# 改善箇所説明図

代表型式：カトウ YDS-KRC017

スナップリング

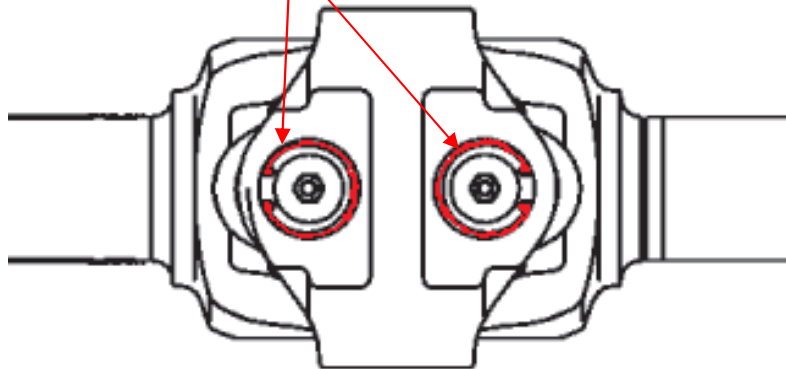
## 不具合発生箇所

ホイール・クレーンの動力伝達装置において、アクスルシャフト製造時の組み付け作業が不適切なため、ジョイント部のスナップリングが取り付けられていないおそれがある。そのため、そのままの状態で使用を続けた場合、ジョイント部のベアリングカップが抜け出すことで異音が発生し、最悪の場合、走行不能となるおそれがある。

### 改善措置の内容

全車両、スナップリングの有無を点検し、組み付けられていない場合は、アクスルシャフトを正規品に交換する。
